Autorité environnementale

Avis délibéré de l’Autorité environnementale sur la cité du ministère de la Justice à Saint- Laurent-du-Maroni (973) (2^e avis)

n°Ae : 2024-130

Avis délibéré n° 2024-130 adopté lors de la séance du 27 février 2025

Figure 6 : organisation spatiale de l'opération (source : dossier)

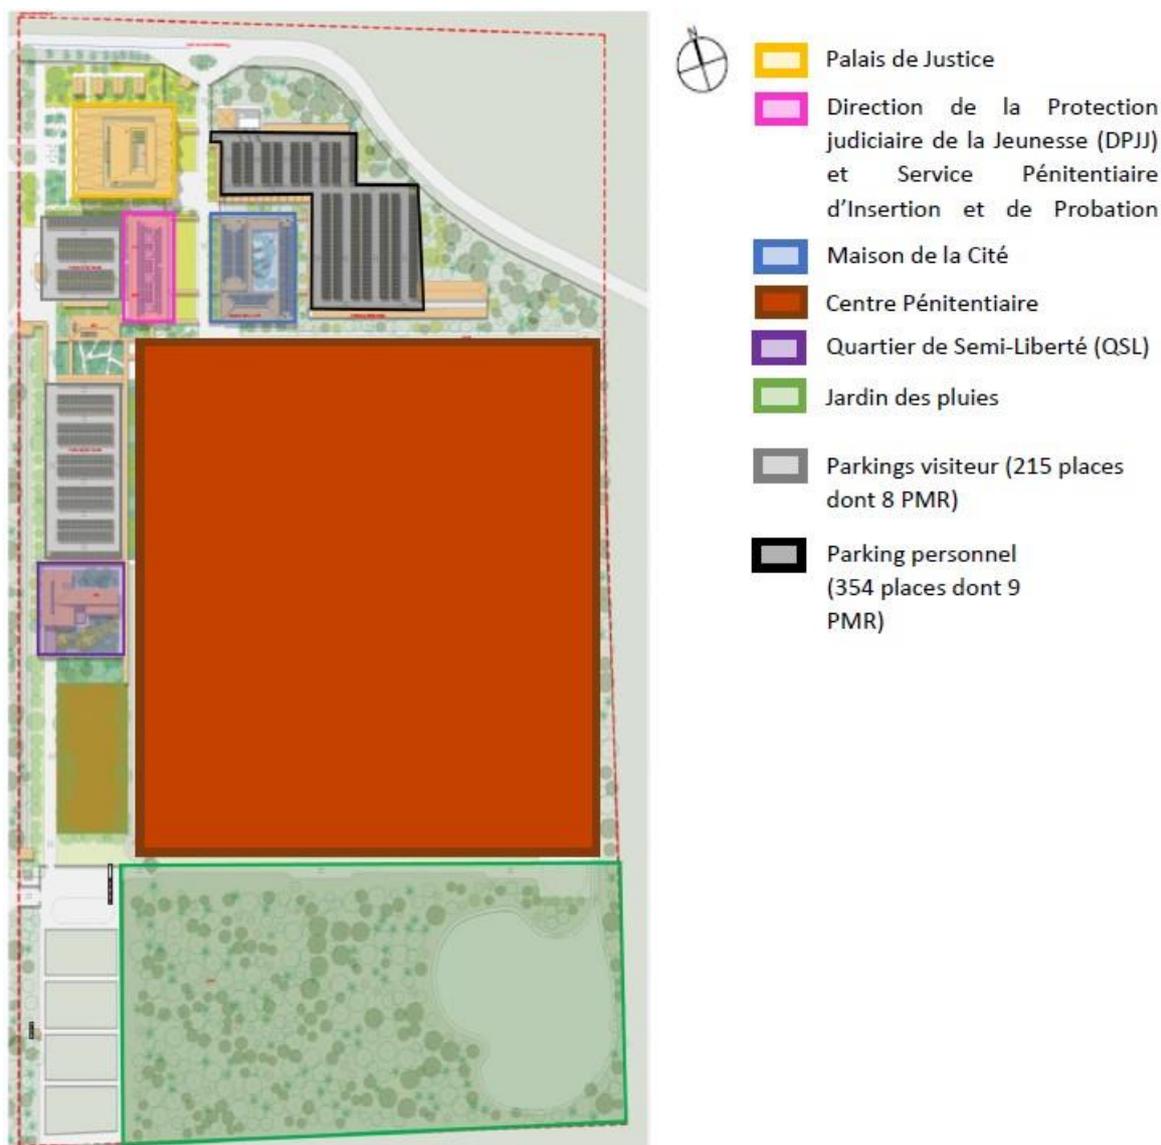
Le bâtiment du tribunal et ses abords sont prévus pour pouvoir accueillir une extension au sein du site de 342,5 (ou 475) m² au sol en cas de besoin. Ce n'est explicitement pas prévu pour les autres bâtiments. Le terme de « réserve foncière » qualifiant sur certains plans du dossier le « jardin des pluies », mesure compensatoire hydraulique du projet, est à confirmer comme n'étant pas un secteur d'extension future. En cas contraire, la localisation de la mesure compensatoire sera à revoir puisque sa pérennité ne serait pas garantie.

L'Ae recommande lever tout doute quant à la pérennité de la compensation hydraulique assurée par le « jardin des pluies ».

Figure 7 : à gauche, localisation de possibles zones humides (dossier 2020) – à droite, localisation de la zone humide actuellement identifiée (source : dossier)

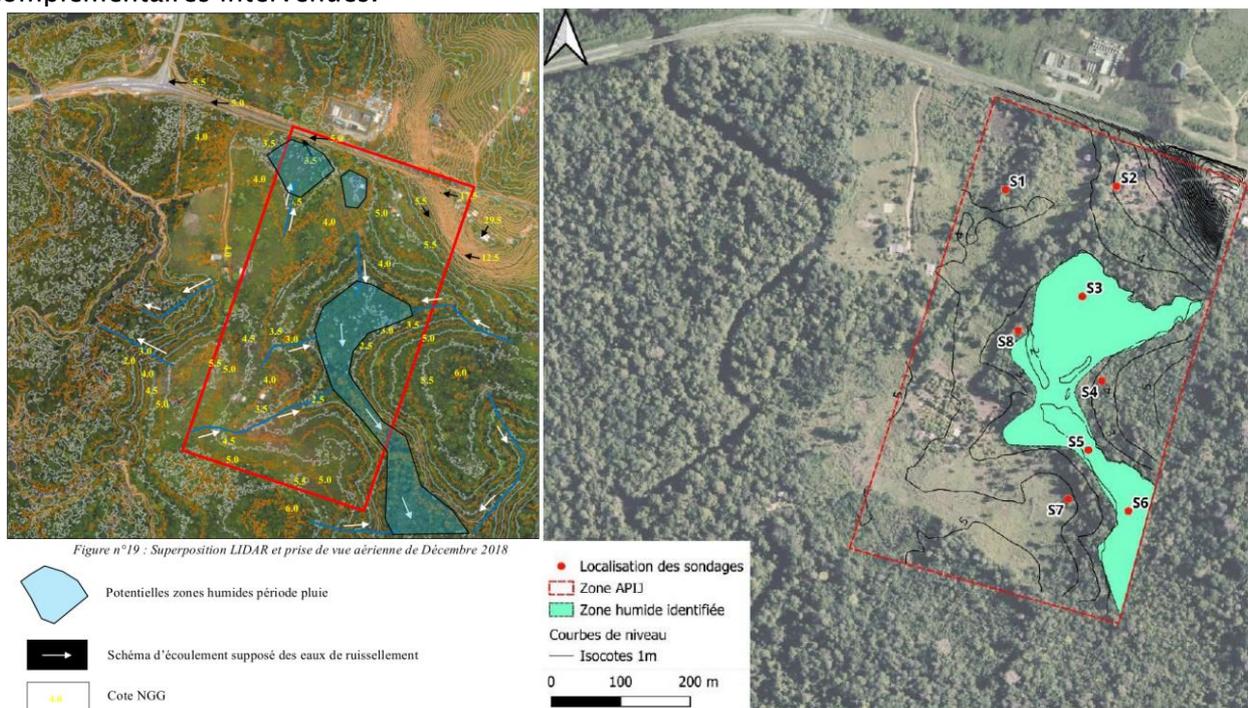
En outre et surtout, l'état initial de 2020 faisait bien état de l'existence de possibles zones humides dont l'une de surface conséquente, élément repris par l'Ae dans son premier avis. Il convient de lever cette possible incohérence, la réponse apportée à l'avis de l'Ae de 2020 confirmant l'absence de zone humide n'étant pas étayée par les analyses pédologiques nécessaires, et de reprendre l'analyse en prenant en compte le caractère historique de cette zone humide et les études complémentaires intervenues.

L'Ae recommande de lever l'incohérence entre l'identification des zones humides dans l'étude d'impact initiale et son actualisation, et de reprendre la caractérisation des zones humides sur le secteur, à une période adaptée et en prenant en compte l'état initial de 2020.

Figure 9 : carte des temps de déplacements entre le site de la cité judiciaire et le premier arrêt de transport en commun projeté (source : dossier)

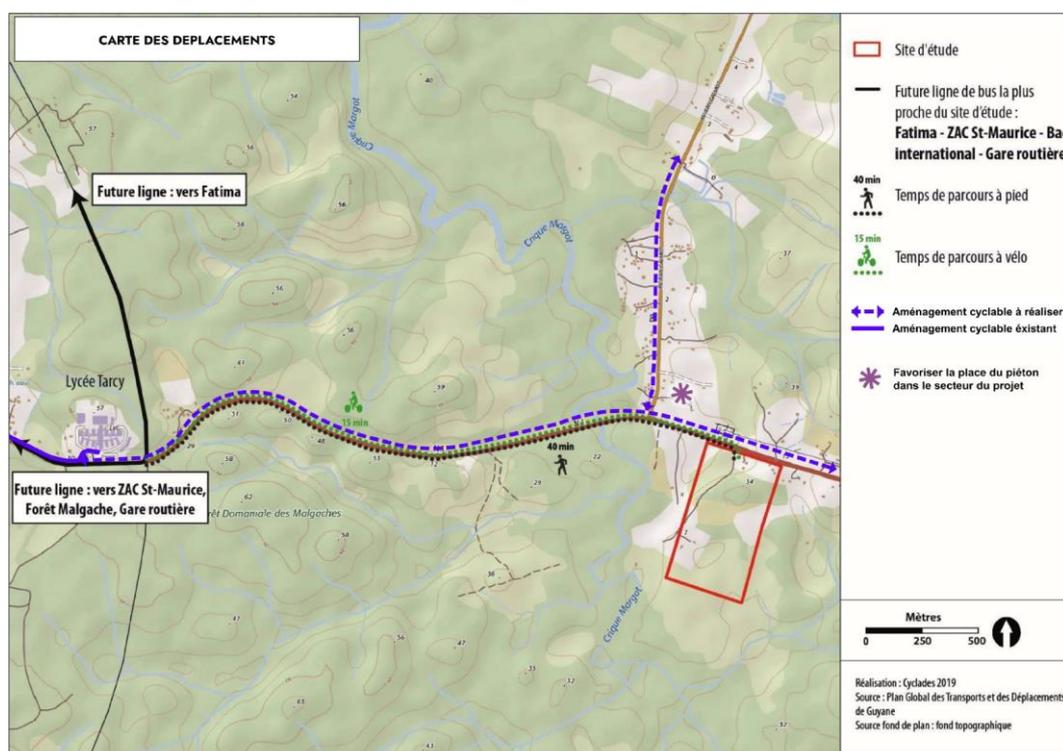
En outre, le nombre de places de stationnement automobile est de 354 pour le personnel et de 125 pour les visiteurs et le public. Au regard des effectifs attendus, et sans information sur les flux d'entrée et sortie des personnels, le dimensionnement de ces stationnements repose sans doute sur une hypothèse de transport collectif ou de modes actifs.

L'Ae recommande aux acteurs concernés (collectivités et État) de s'engager fermement à mettre en place dans les meilleurs délais une desserte du site par les transports en commun, adaptée au public et aux pratiques locales, et à programmer les aménagements nécessaires de la RN1 depuis le lycée Torcy pour sécuriser la circulation et l'accès des piétons et des cyclistes.
